改善箇所説明図

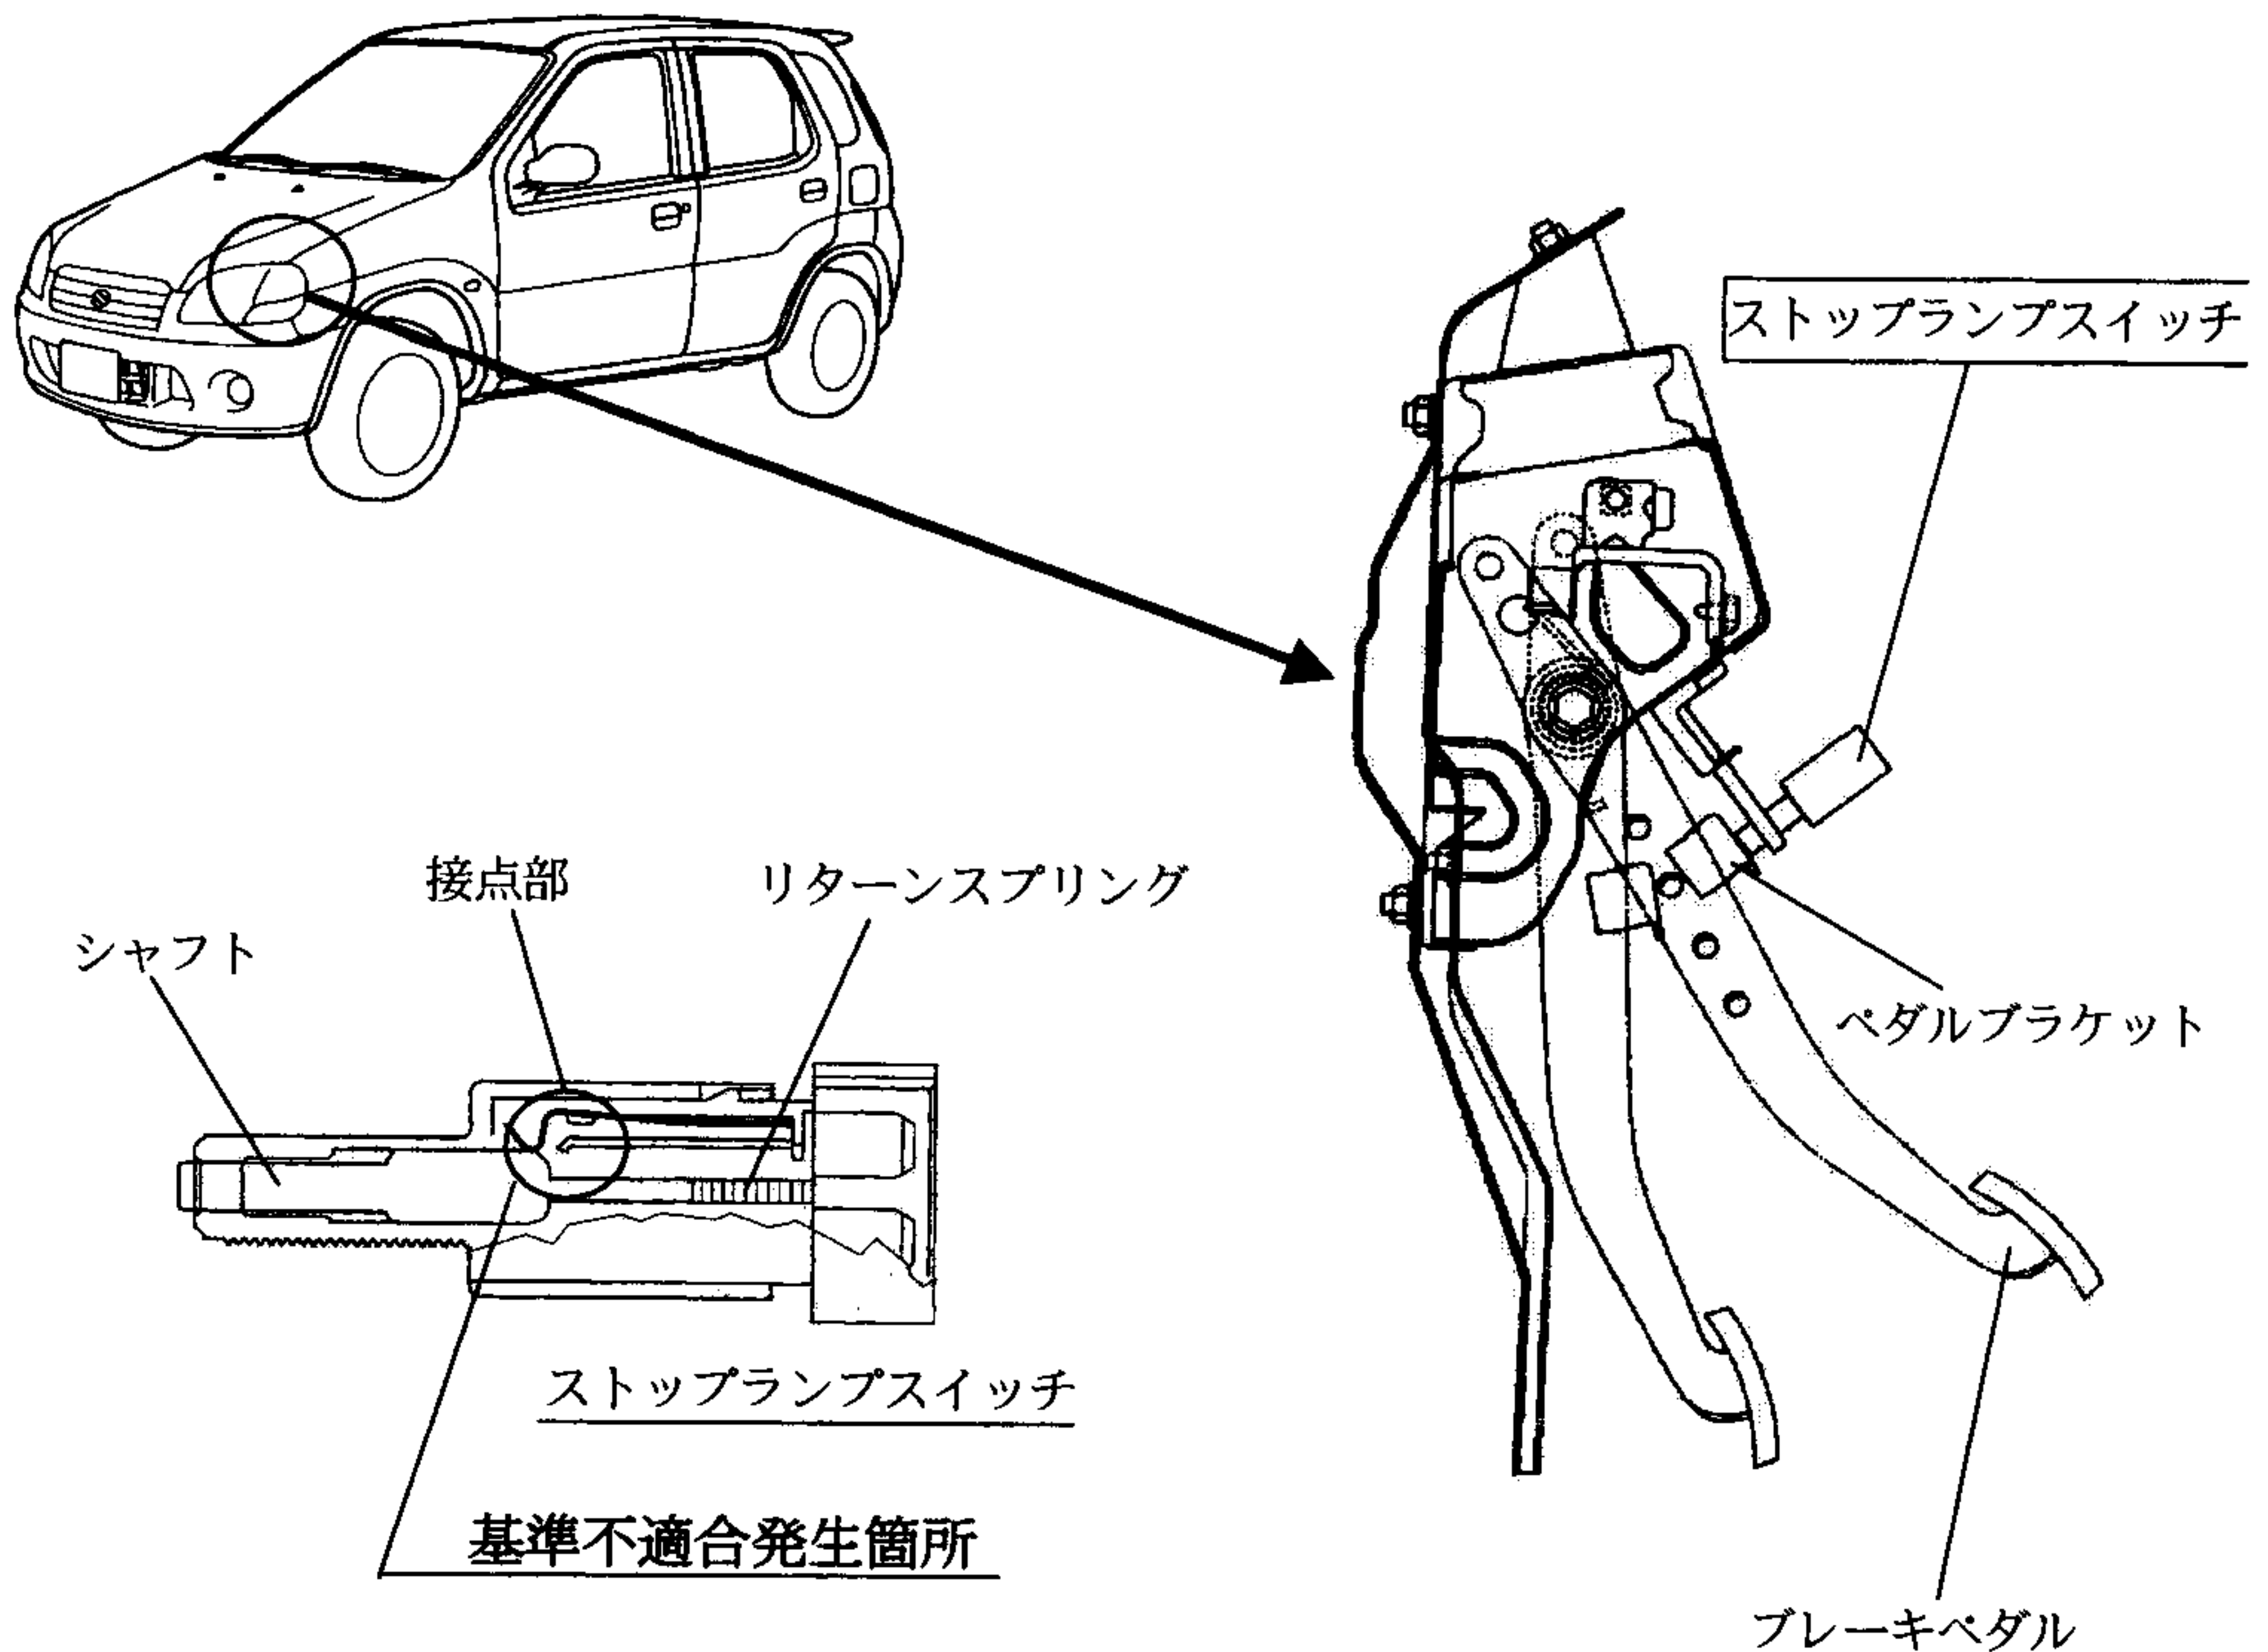
自動変速機付車のストップランプスイッチにおいて、当該スイッチの製造方法が不適切なため、ペダルブラケットに塗布されたグリース及びリターンスプリングに塗布してある防錆油が、当該スイッチ内部に侵入して炭化することにより、電気抵抗が大きくなるものがあり、そのままの状態で使用を続けると、最悪の場合、発熱によりシャフトが変形してスイッチが作動しなくなり、シフトロック機能が解除できなくなるとともに制動灯が点灯しなくなるおそれがある。

全車両、ペダルブラケットに塗布されたグリースを拭き取るとともに当該スイッチを対策品と交換する。

識別：タイヤインフォメーションブラカードの下部に黒色のシールを貼付する。
